A.7 Geveltekening Nieuwe Toestand

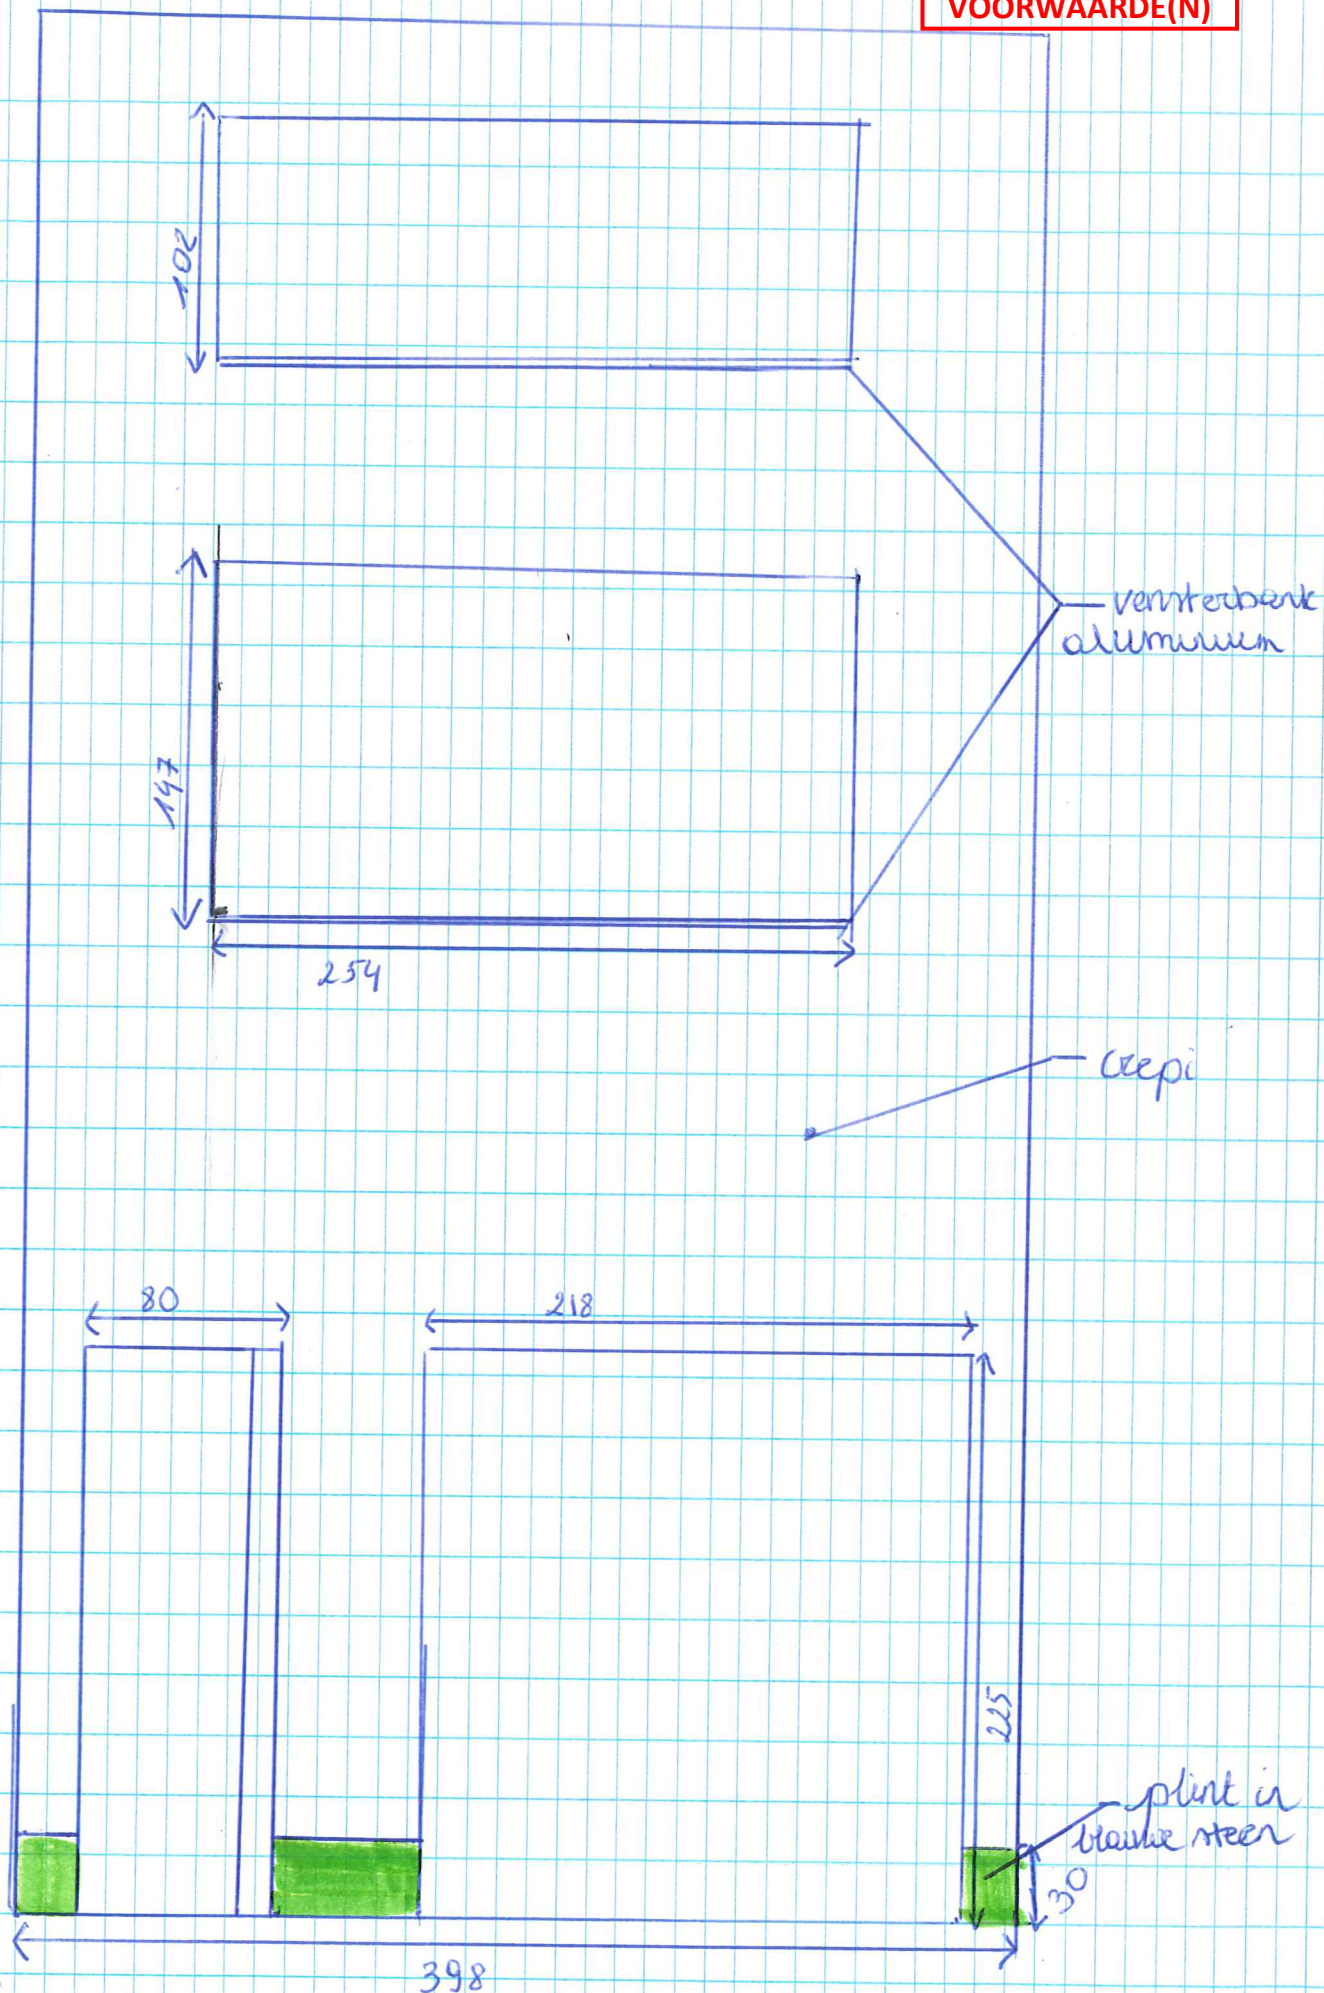
ZIE BIJZONDERE
VOORWAARDE(N)
